Dodatek č. 2
ke Smlouvě o dílo ze dne 6. 8. 2021
č. smlouvy objednatele: DS2121/04760

dodatek č. 2 ke smlouvě o dílo ze dne 6. 8. 2021, která byla uzavřena s vybraným dodavatelem veřejné zakázky na stavební práce s názvem „Oblastní nemocnice Jičín – Novostavba pavilonu „A“ pro laboratoře a onkologii“ (dále jen „smlouva“ nebo „smlouva o dílo“ nebo „SOD“) (dále též jen „dodatek“)

ZMĚNOVÝ LIST

Zemní práce pro archeologický průzkum

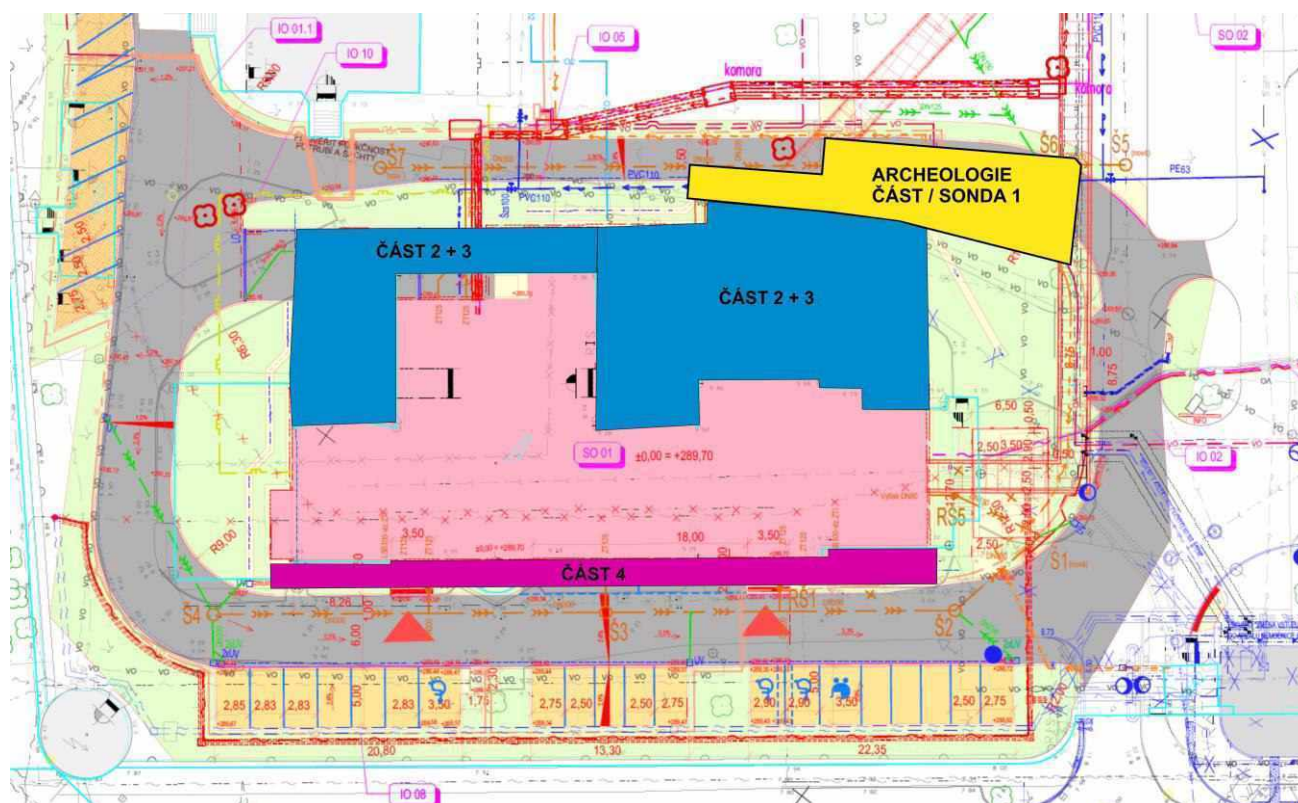
V dnech 05/10/21 – 31/10/21 proběhl záchranný archeologický výzkum (ZAV) na ploše nazvané jako ČÁST 1, 3, 4 (viz příložený situační plán) v rámci akce „Novostavba pavilonu A, Oblastní nemocnice Jičín“.

Zde bylo zdokumentováno celkem 108 zahloubených archeologických objektů z mladší doby kamenné a pozdní doby bronzové.

Při skrývce bagrem poskytnutým od zhotovitele stavby bylo na úroveň archeologických terénů odtěženo celkem 993 m³ zeminy.

Uvedené plochy (ČÁST 1, 2, 3, 4) je tak od 01/11/21 možné plně využívat pro účely stavby.

Archeologický průzkam část 1.

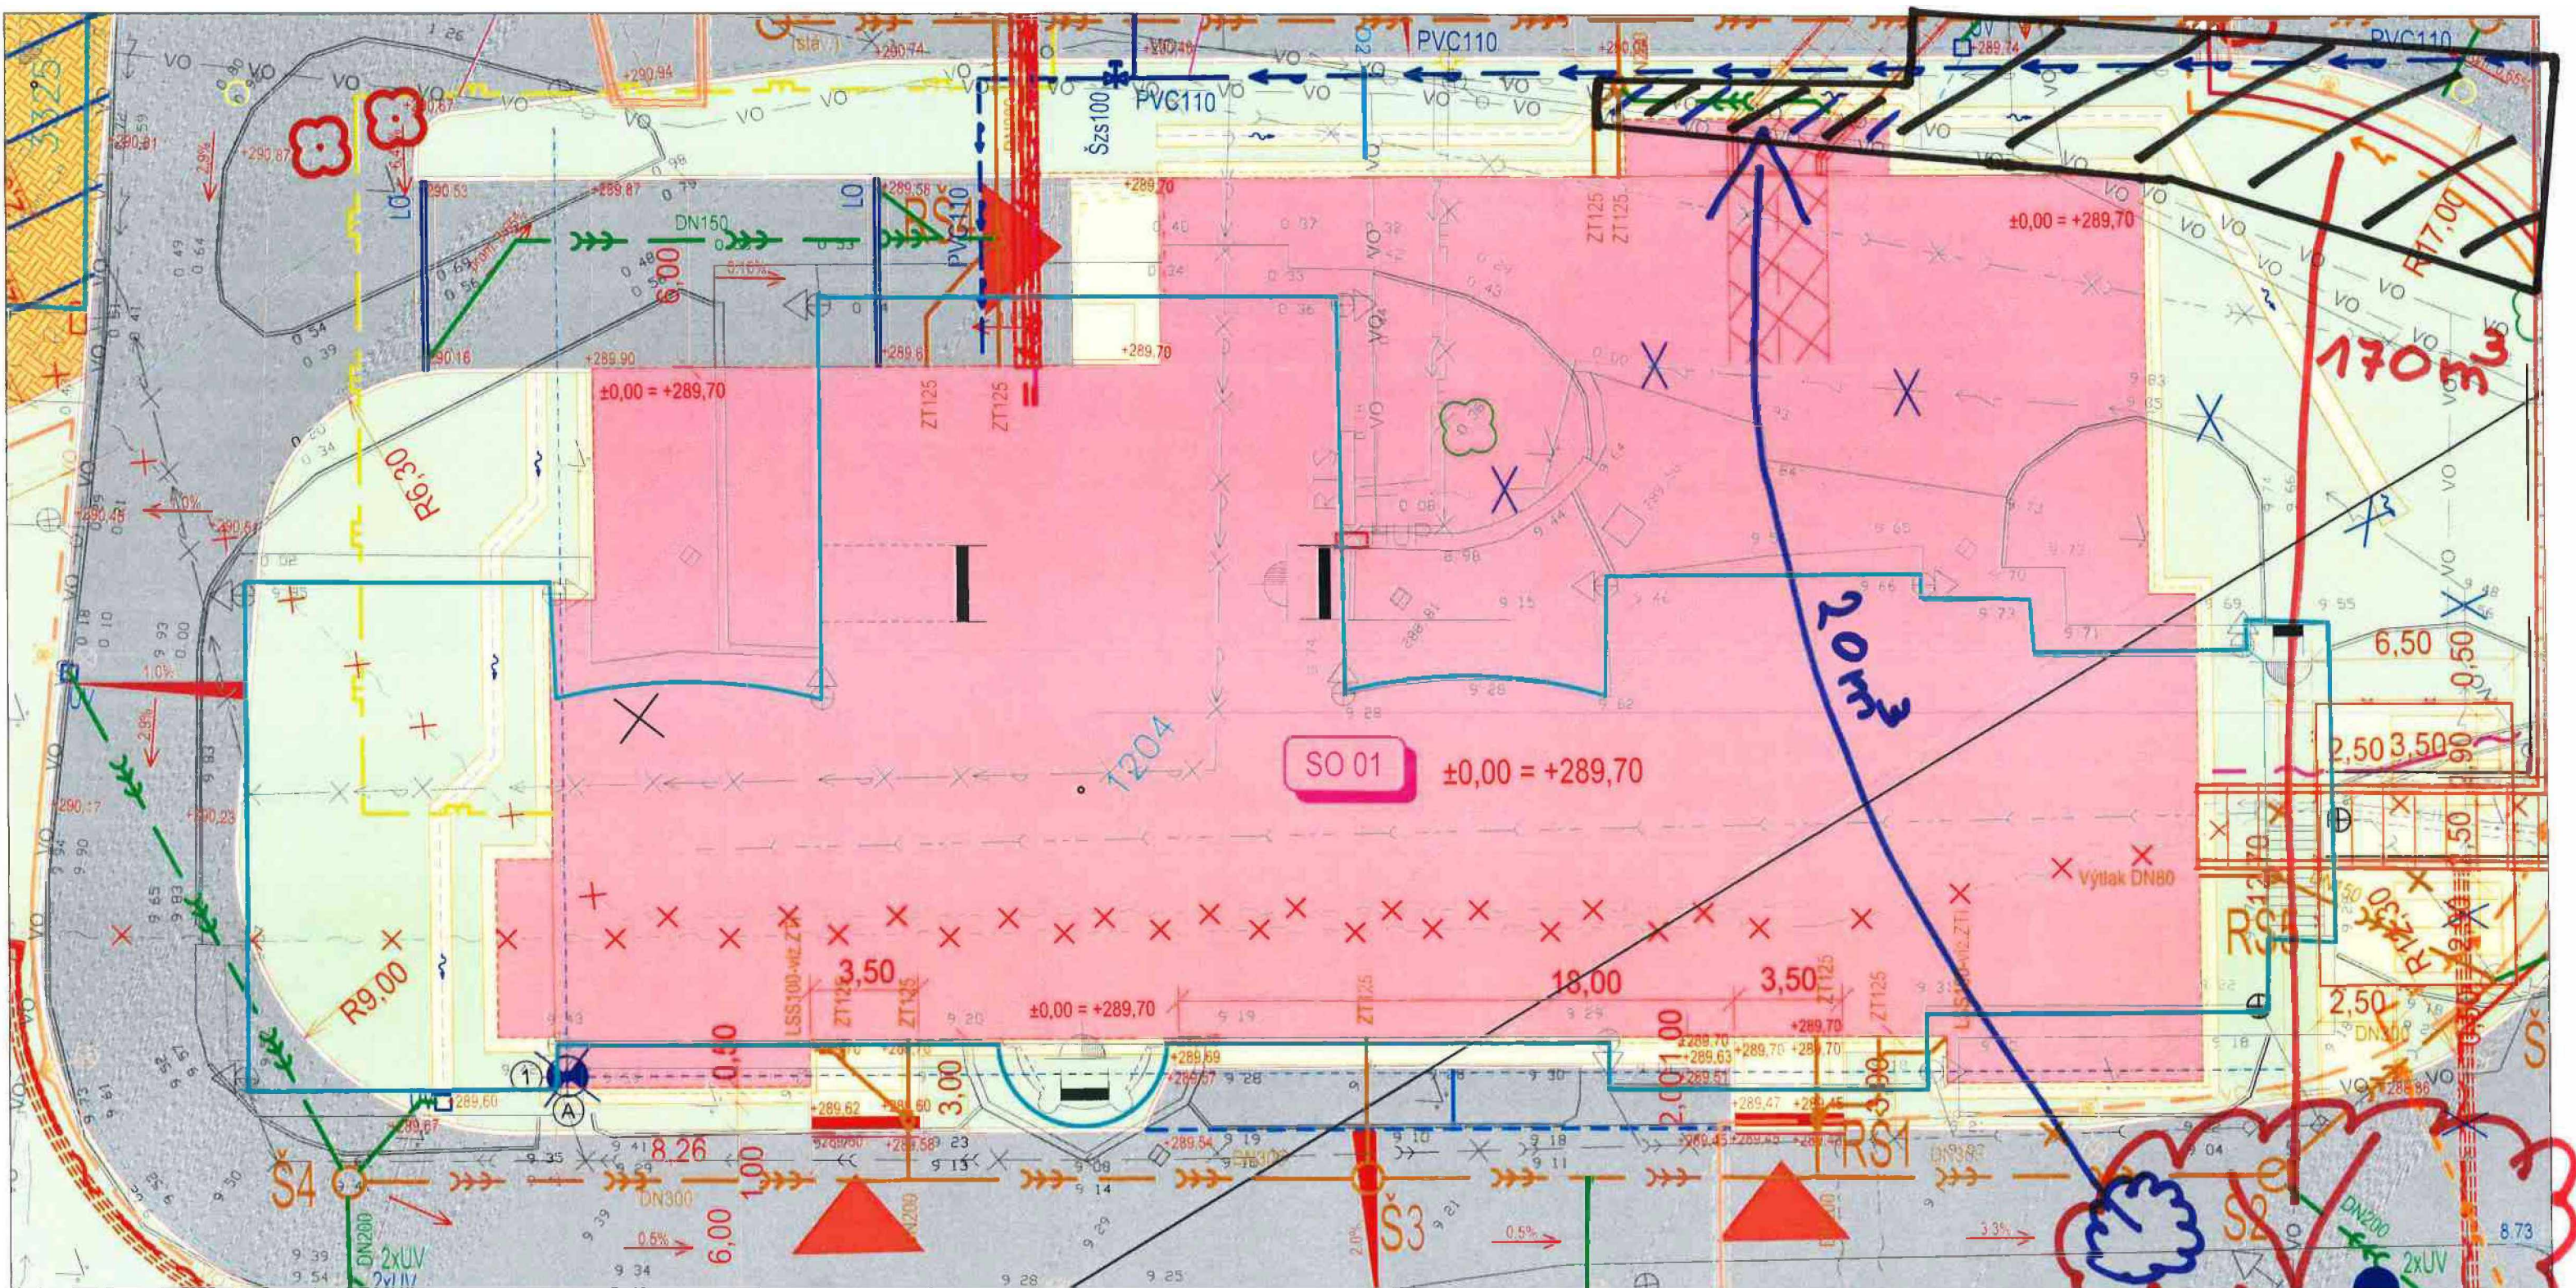
celkem vytěženo	-	170 m ³	■
celkem převezeno na mezideponii	-	170 m ³	■
celkem dovezeno zpět	-	20 m ³	■

celkem převezeno zpět - 20 m³

Při archeologickém průzkumu bylo vytěženo celkem 170m^3 a převezeno na mezideponii. Na zpětně zasypání archeologického naleziště bylo odvezeno celkem 20m^3 z mezideponie. Zbytek archeologického naleziště zůstal obnažen.

Archeologický průzkum část 2+3.

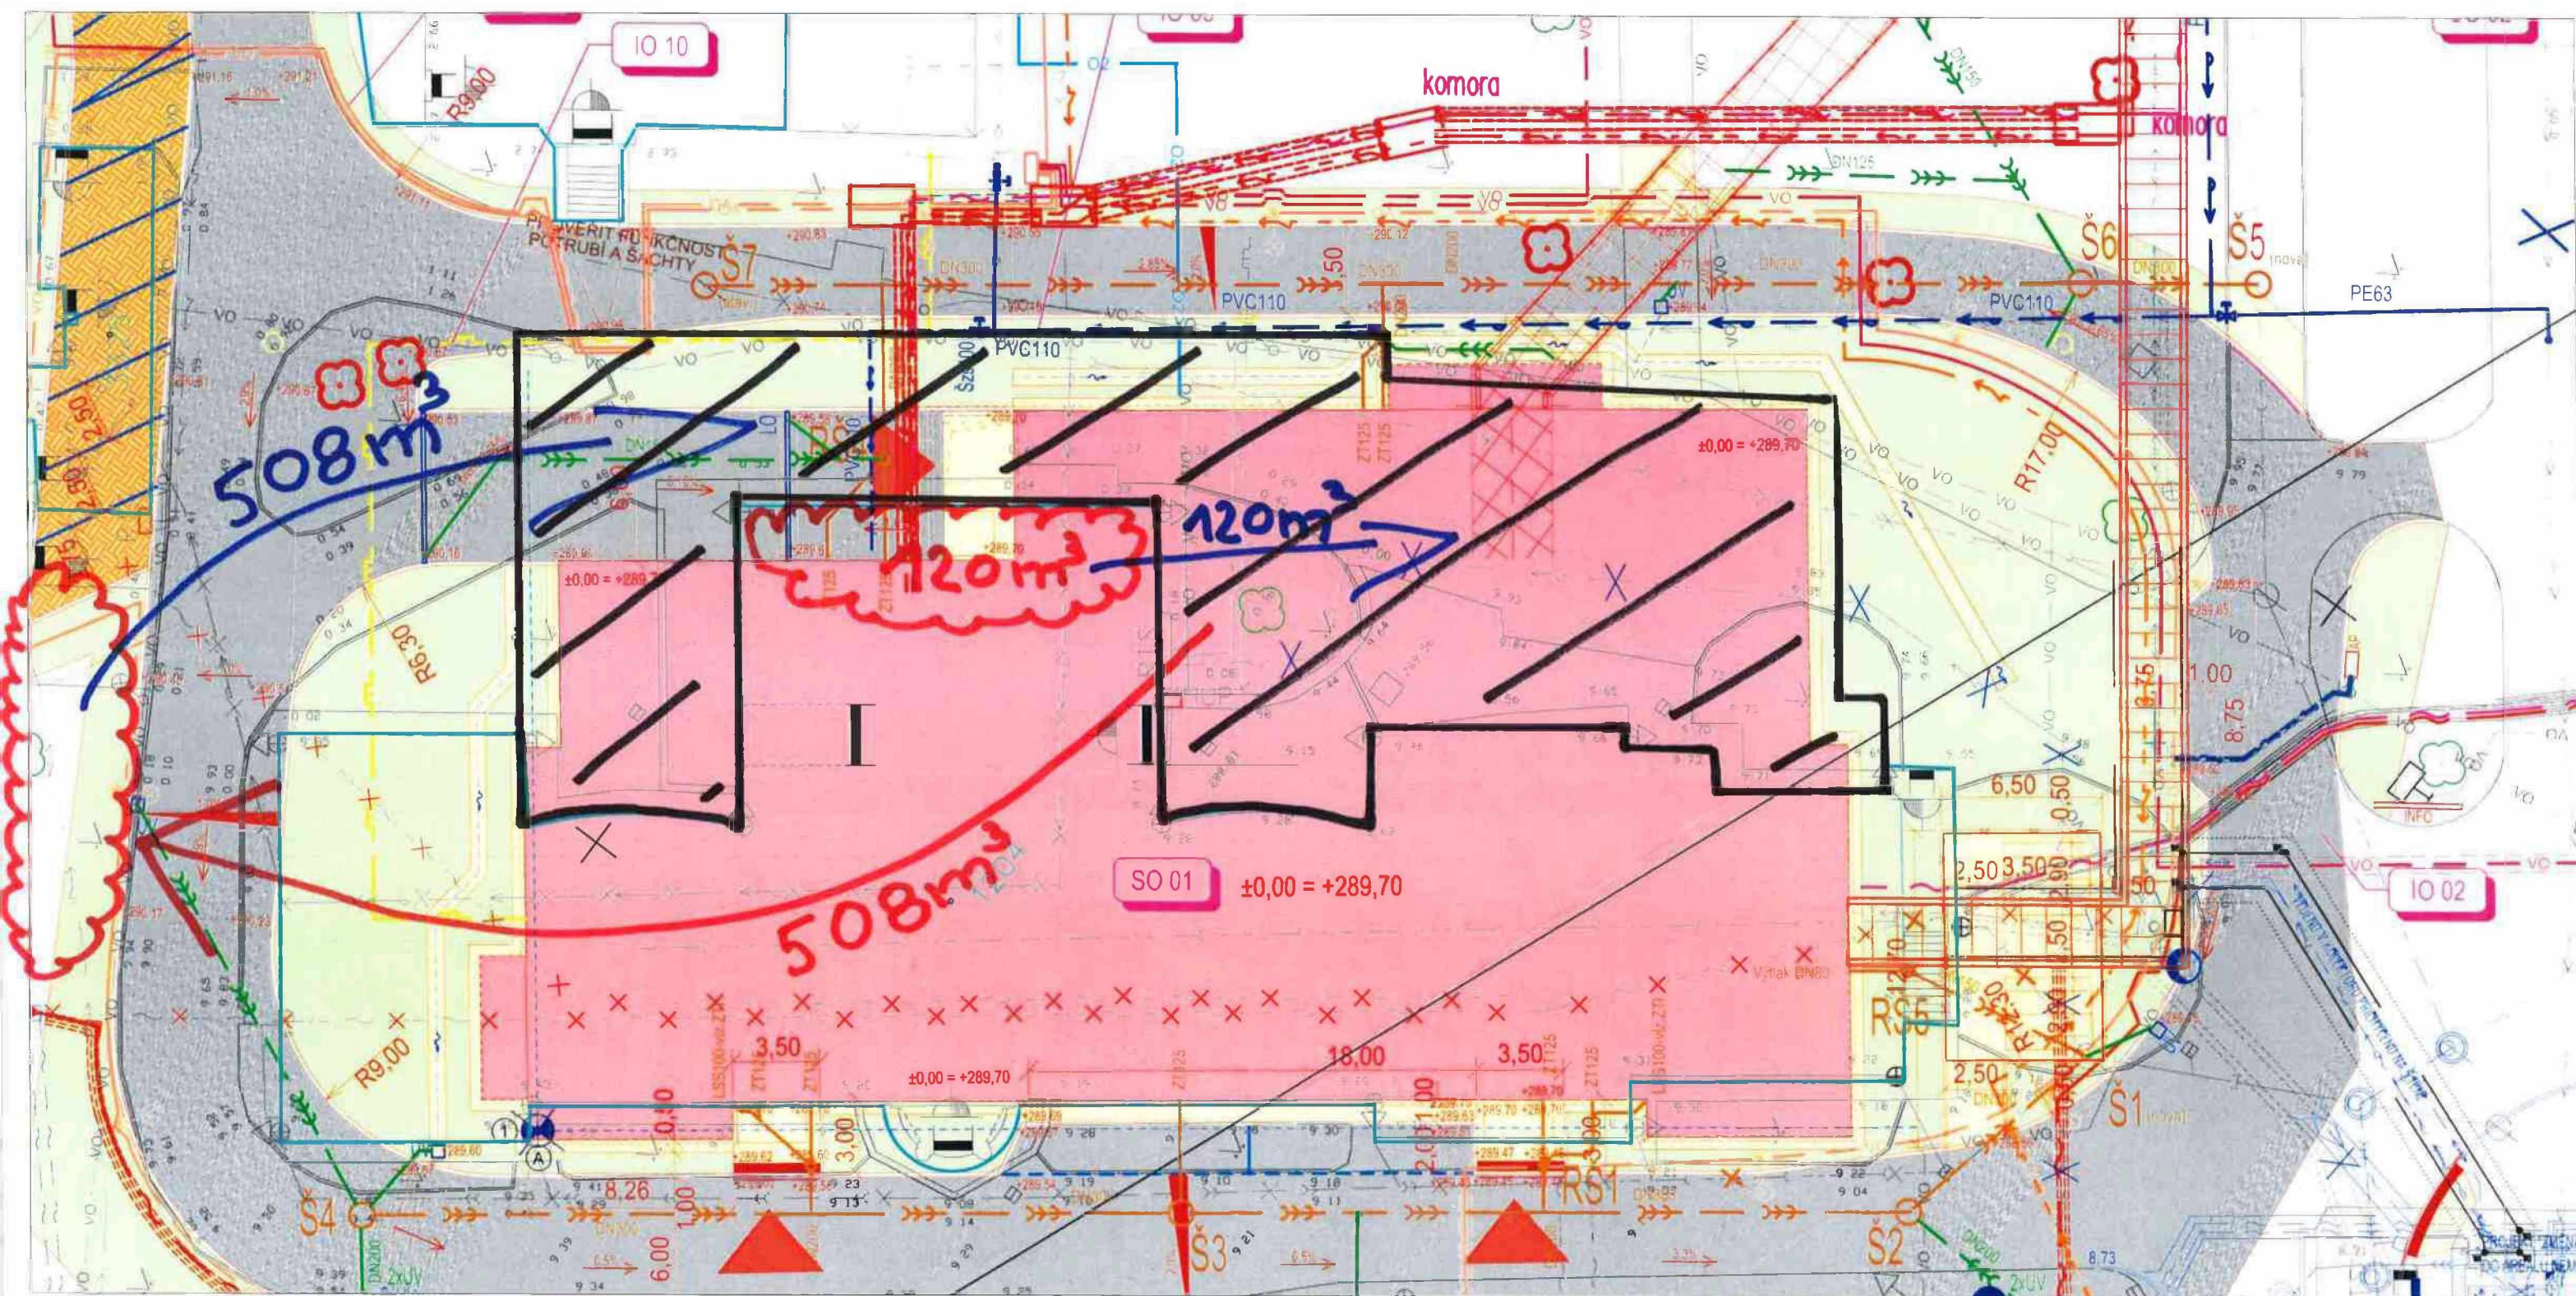
celkem vytěženo - 628m^3

celkem převezeno na mezideponii - 508m^3 (zbytek 120m^3 bylo vedle výkopu)

celkem zavezeno zpět - 628m^3 (508m^3 z mezideponie, 120m^3 vedle výkopu)

Při archeologickém průzkumu bylo vytěženo celkem 628m^3 zeminy na mezideponii bylo odvezeno celkem 508m^3 . Zbytek 120m^3 bylo uloženo vedle archeologického naleziště. Celé archeologické naleziště bylo zpět zavezeno zeminy z mezideponie 508m^3 a zeminy která byla vedle výkopu 120m^3 .

Archeologický průzkum část 4.

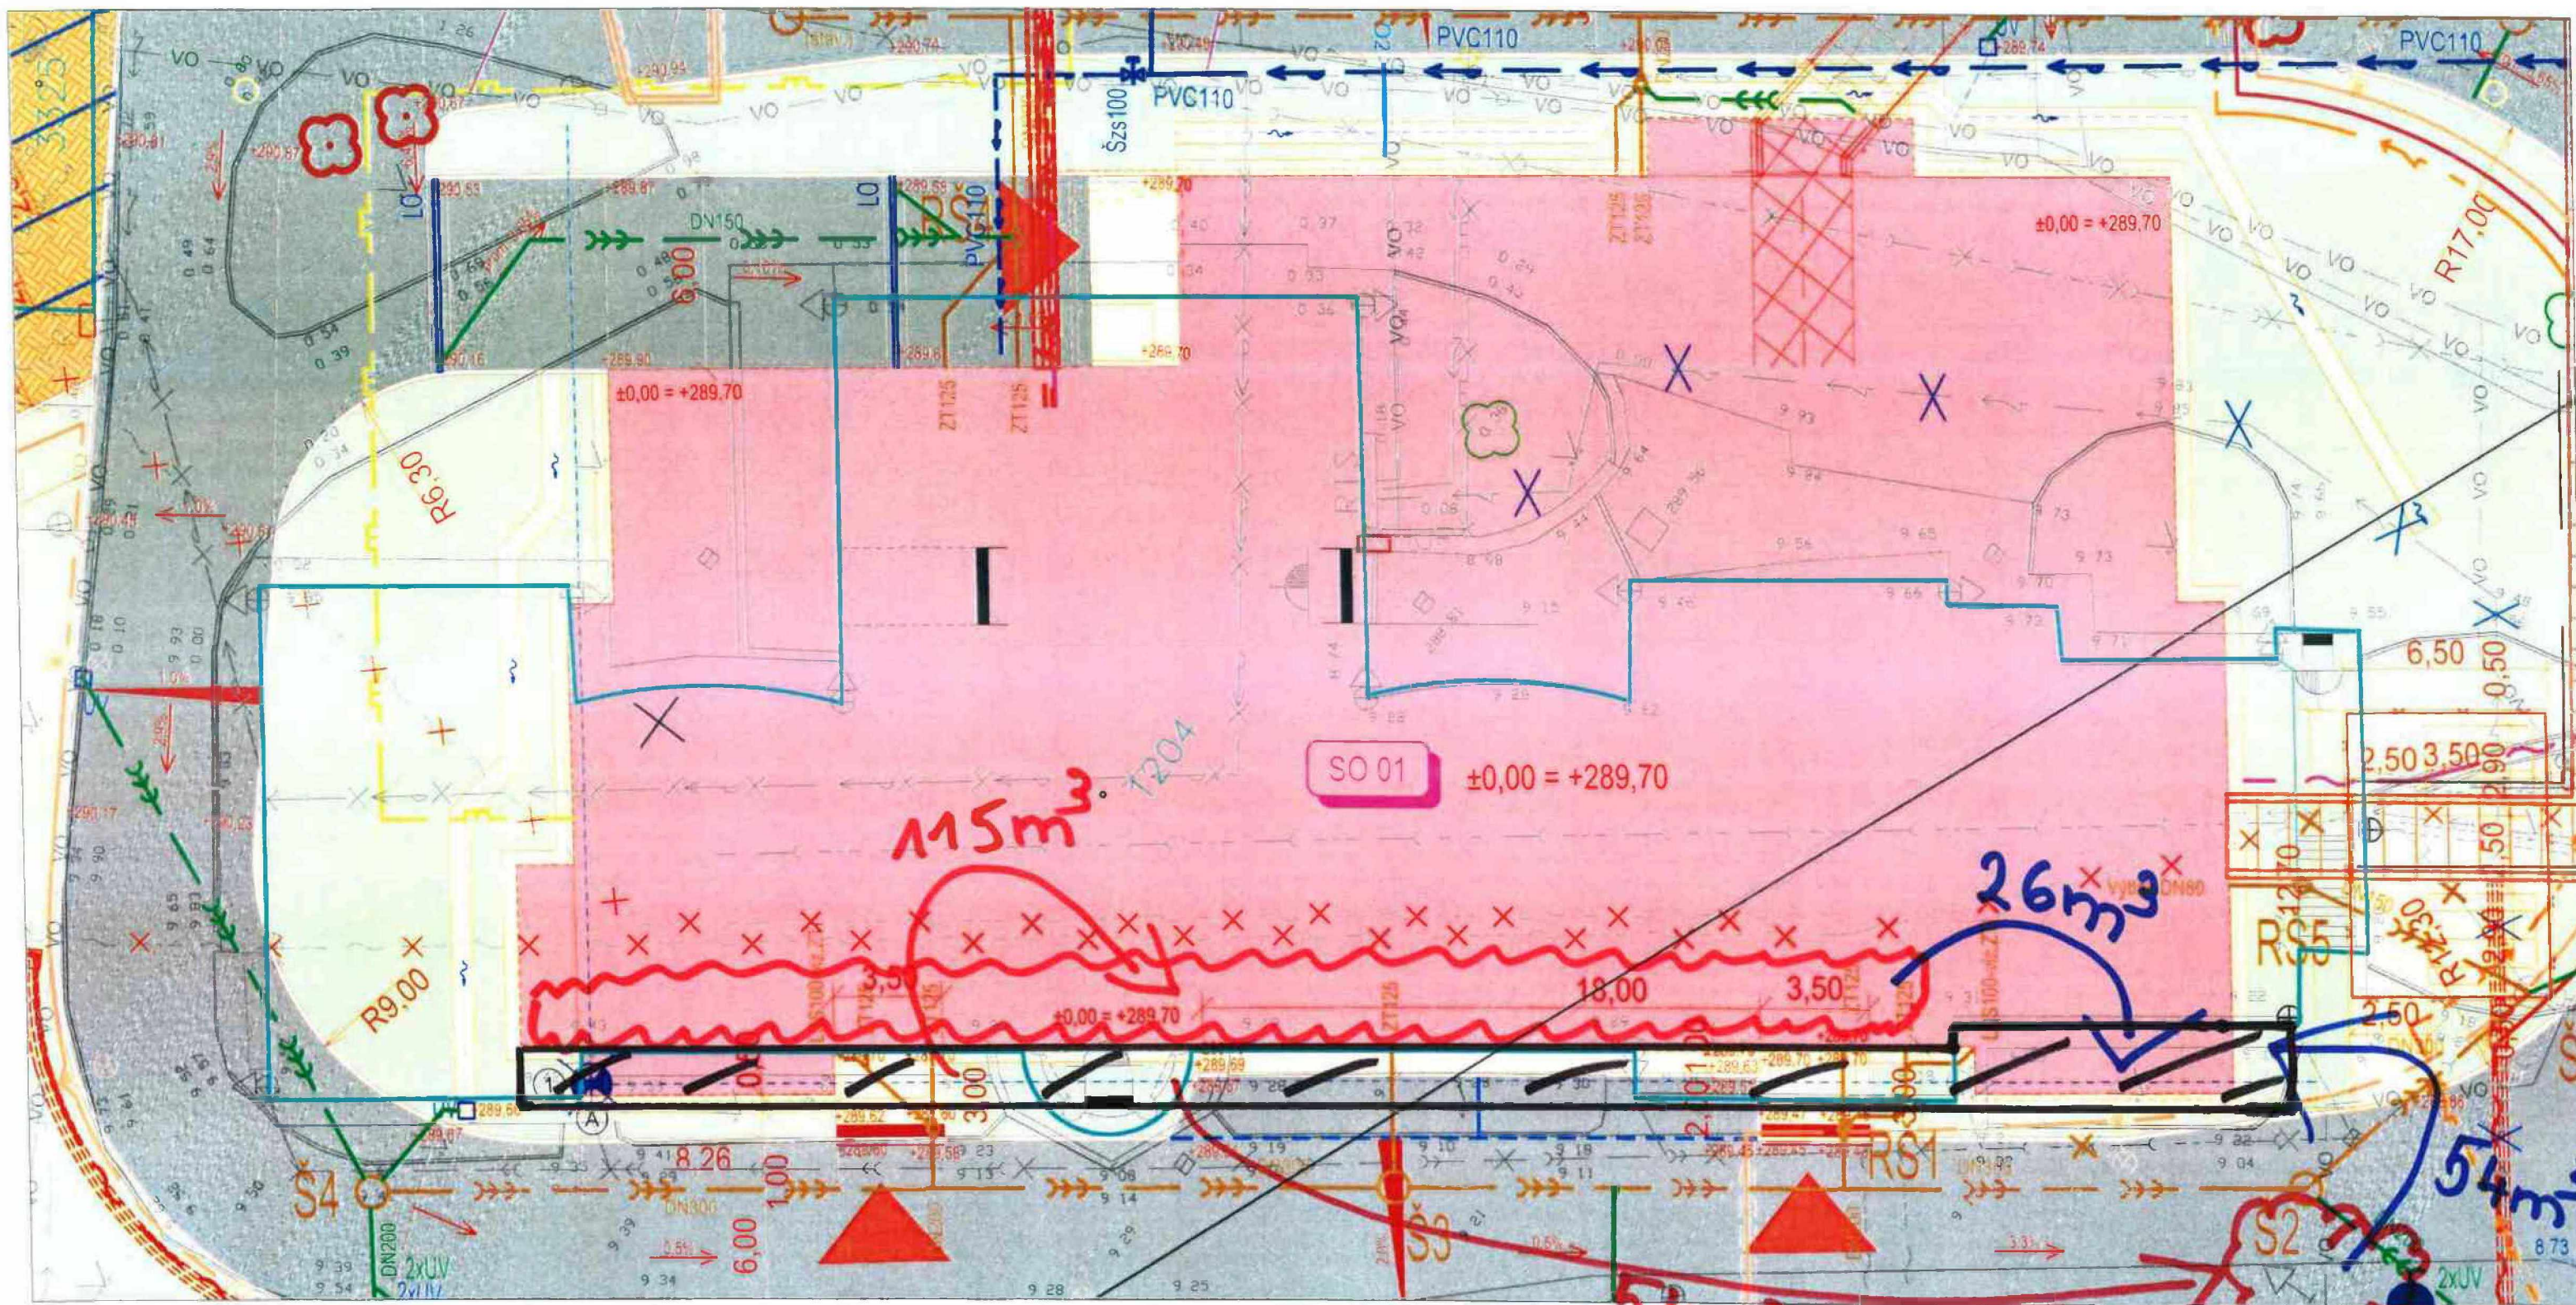
celkem vytěženo - 195m³ ■

celkem převezeno na mezideponii - 54m³ ■

celkem zavezeno zpět - 80m³ (54m³ z mezideponie, 26m³ bylo vedle vřkopu) ■

Při archeologickém průzkumu plochy č. 4 bylo vytěženo celkem 195m³ zeminy. vytěžená zemina byla uložena vedle vřkopu 115m³ zbytek 54m³ bylo odvezeno na mezideponii. Na zpětné zástup bylo využito množství 54m³ z mezideponie a 26m³ zeminy umístěné vedle vřkopu.
